回 答 書

7西財第1-283号
令和7年6月17日

案 件 番 号	507100283
工 事 (業 務) 名	生涯学習センター建設工事
路 線 名	西尾市生涯学習センター(仮称)
工 事 (業 務) 場 所	西尾市山下町城南23番地
質 疑 事 項 欄	回 答 欄
① 図A610 天井及び軒天の杉ルーバーの取付方法は、下からビス留め(ビス表し)と考えてよろしいでしょうか。	施工方法については落札後の協議とさせていただきます。添付写真と同様の取り付け方を考えております。一定の間隔で木ルーバー受け材として、チャンネルと平行な木下地(写真はスチールと同系色に塗装した角材)を設けます。工場にて木下地とルーバーを施工し、現場にて木下地とチャンネルをビスで留め付けます。 
② 図A103 F03 木床組の構成について、エレメント図の記載が理解できません。 鋼製束+大引 105 角 @900+構造用合板 t 24+9+杉挽板 t 4 と考えてよろしいでしょうか。	ご質問のとおりです。

図面名称
 断面詳細図【逍遥空間-貸室e】

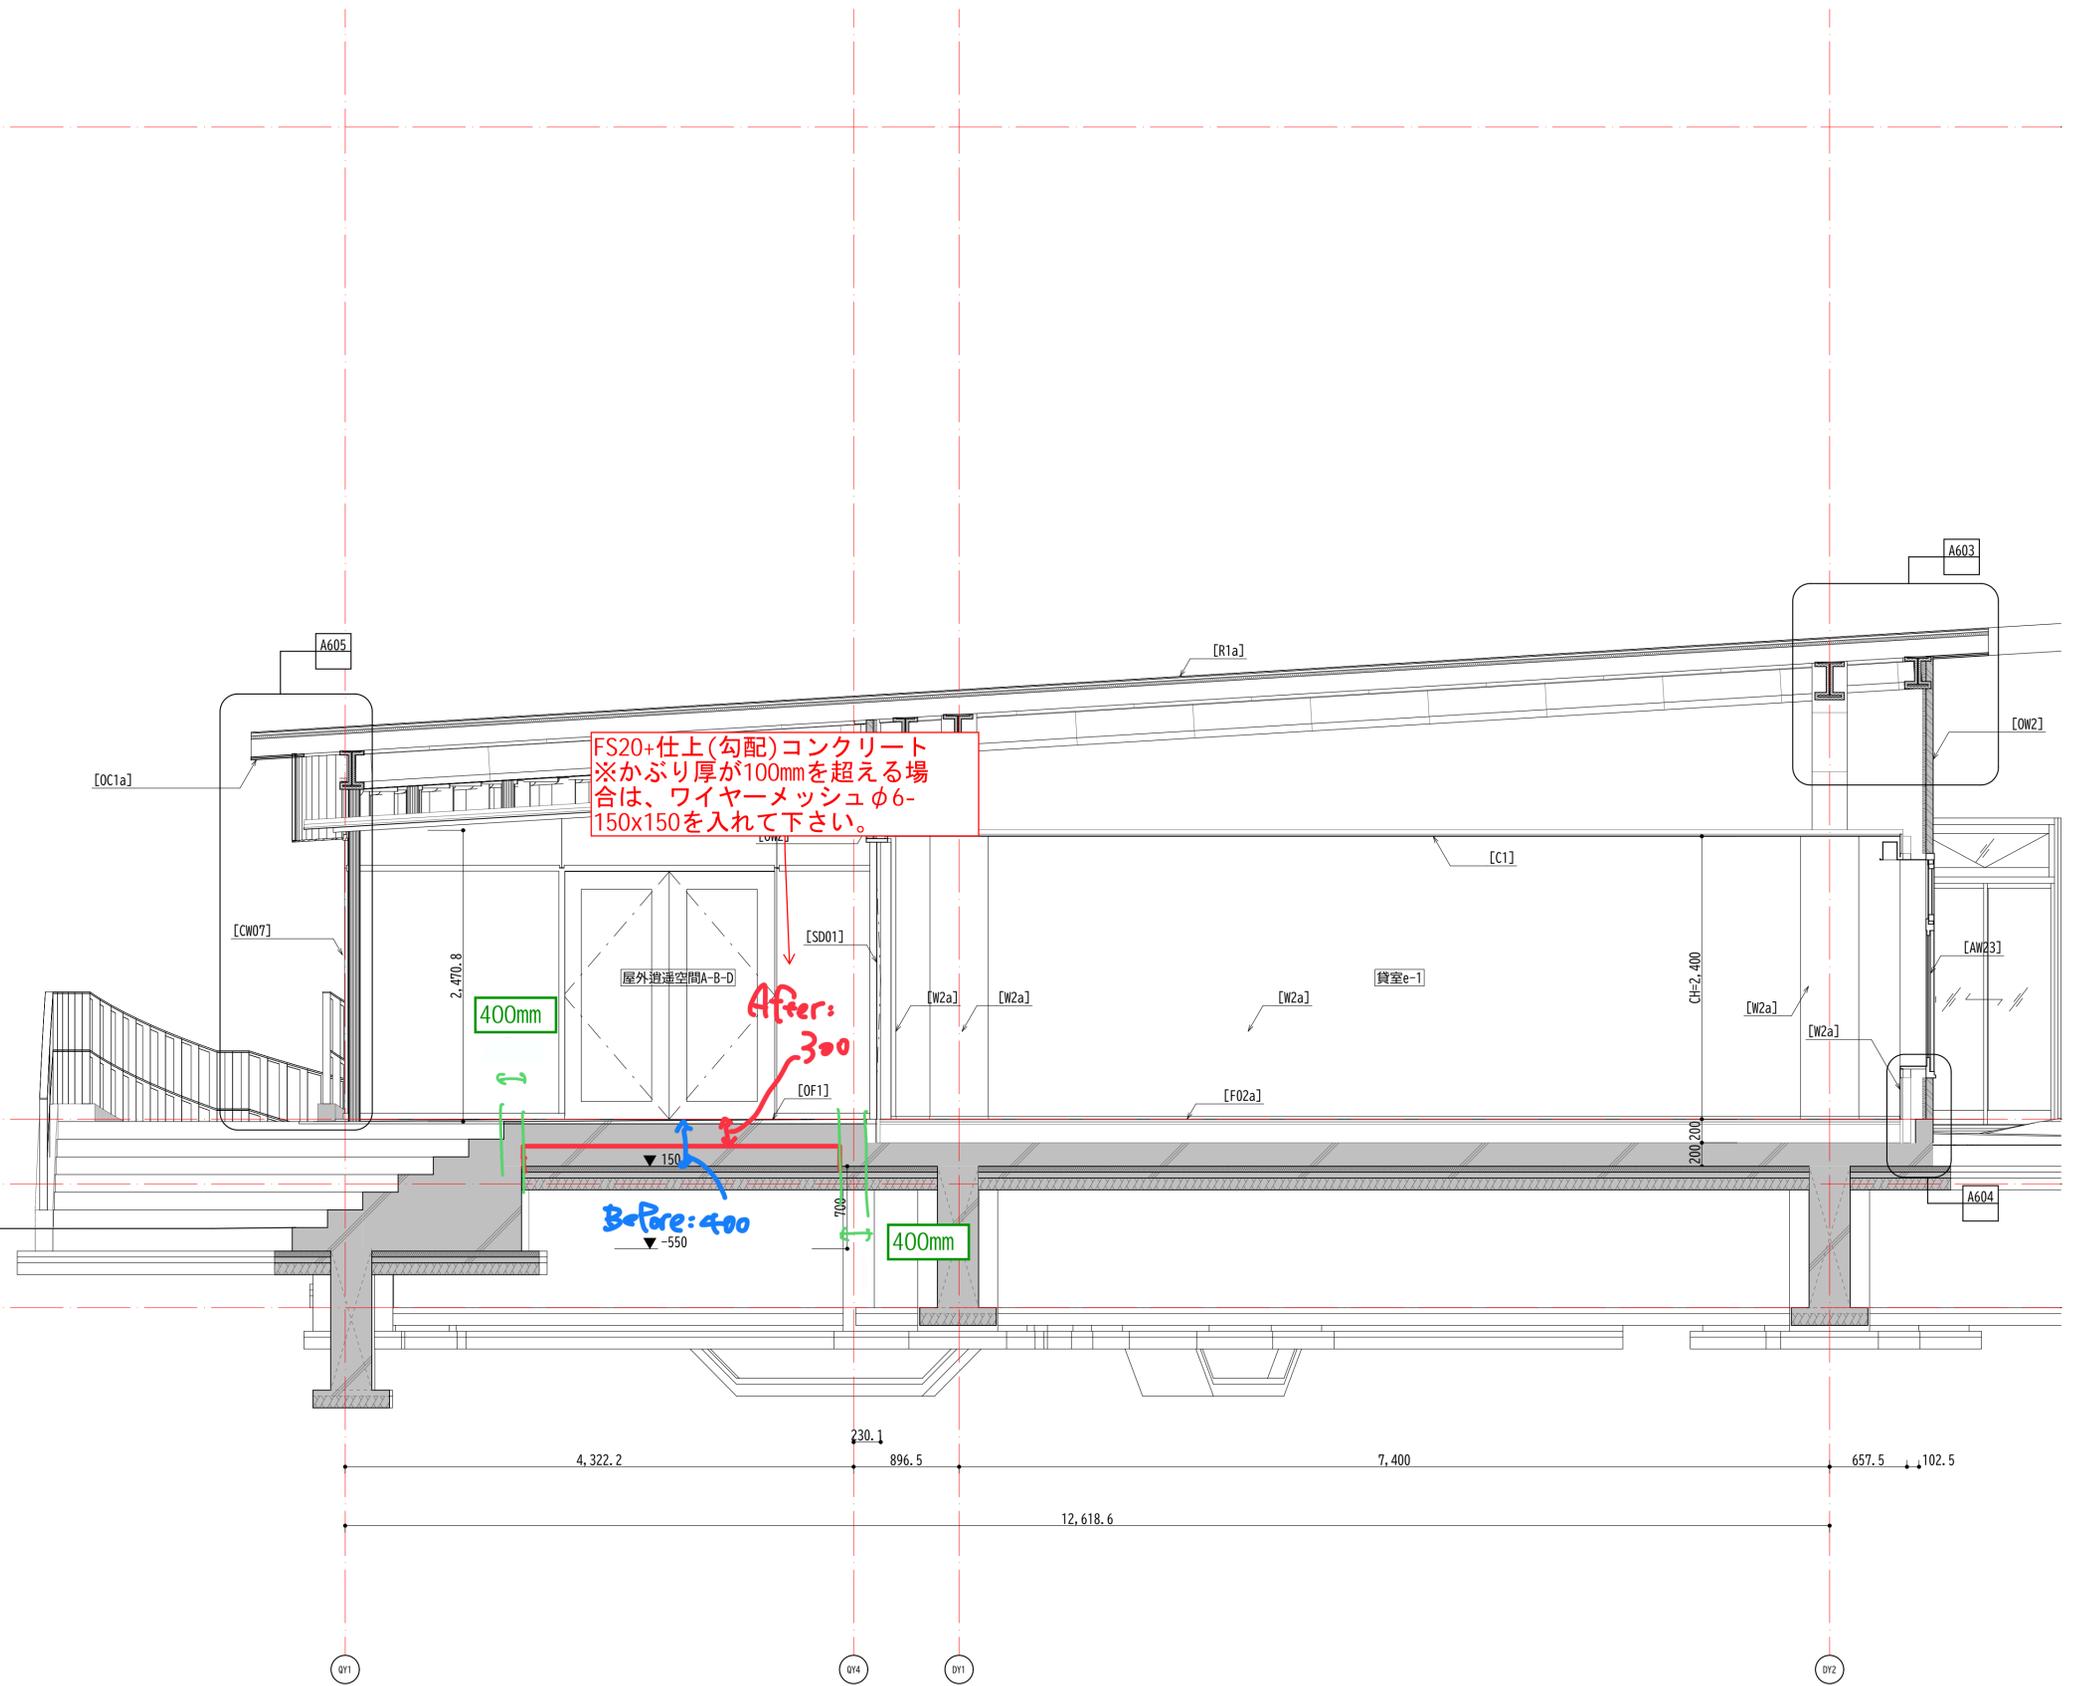
<p>③ 図A301, A607, A607</p> <p>カーテンボックスは天井伏図に記載されているものが設計書に計上されているようですが、矩計図(7)に集成材のカーテンボックスの記載があります。設計書の木工事にも記載はないため、集成材のカーテンボックスはなしと考えてよろしいでしょうか。</p>	<p>ご質問のとおりです。</p>
<p>④ 設計書・共通仮設費の交通誘導員Bの項目は396人となっていますが、工事敷地入口のみと思われます。県道蒲郡碧南線側にも配置が必要と思われるのですが、その分は落札後別途変更協議と考えてよろしいでしょうか。</p>	<p>県道蒲郡碧南線側の配置については、仮設道路築造の設計書にて計上しておりますが、仮設道路築造後に必要となる分については落札後に別途変更協議とします。</p>
<p>⑤ A303,502 他、設計書 No7 他、S103,303 他</p> <p>土間下地業に関してですが、詳細の指示がありません。設計書・図面より下記のように考えてよろしいでしょうか。</p> <p>○A303 1F 平面図色付部: 土間下防湿シート t 0.15+断熱材 t 50+土間下碎石 t 100</p> <p>○A303 1F 平面図色無部: 土間下碎石 t 60 (S303 参考)</p>	<p>A303 1F 平面図色付部は、土間下防湿シート t 0.15+断熱材 t 50 で問題ありません。また、土間下碎石は、平面図色付部、色無部共に t60 以上としてください。(性能向上のために t100 にしても問題ありません。)</p>
<p>⑥ X013、A303,502 他、S103</p> <p>室内とピロティ他の土間コンクリートのスラブレベルに関してですが、下記のように考えてよろしいでしょうか。</p> <p>室内 : SL=GL350</p> <p>ピロティ・解放廊下(2ヶ所) : SL=GL+500</p> <p>又、上記に関連してピロティ・解放廊下部は断面詳細図より厚さ 400 と見受けられます。厚さを 400 と考えてよろしいでしょうか。※厚さが 400 の場合の配筋は FS20 と同じと考えてよろしいでしょうか。</p>	<p>下記のとおりとしてください。</p> <p>室内 : SL=GL350</p> <p>ピロティ・解放廊下(2ヶ所) : SL=GL+500~530 程度 (2%程度の水勾配を設ける)</p> <p>ピロティ・解放廊下部は厚さ 300 としてください。</p> <p>スラブ厚は 200mm とし、仕上(勾配)コンクリートをその上に打って下さい。</p> <p>スラブレベルが上がる範囲はスラブ段差を設けてスラブを上げて下さい。(段差部 スラブの平面上のラップは $200 \times 2 = 400\text{mm}$)</p> <p>仕上(勾配)コンクリートによってかぶり厚が 100mm を超える場合はワイヤーメッシュ $\phi 6-150 \times 150$ を入れて下さい。(別添「追加参考資料_A509、520 断面詳細図」あり)。</p>

FS20+仕上(勾配)コンクリート
※かぶり厚が100mmを超える場
合は、ワイヤーメッシュφ6-
150x150を入れて下さい。

FS20+仕上(勾配)コンクリート
※かぶり厚が100mmを超える場
合は、ワイヤーメッシュφ6-
150x150を入れて下さい。
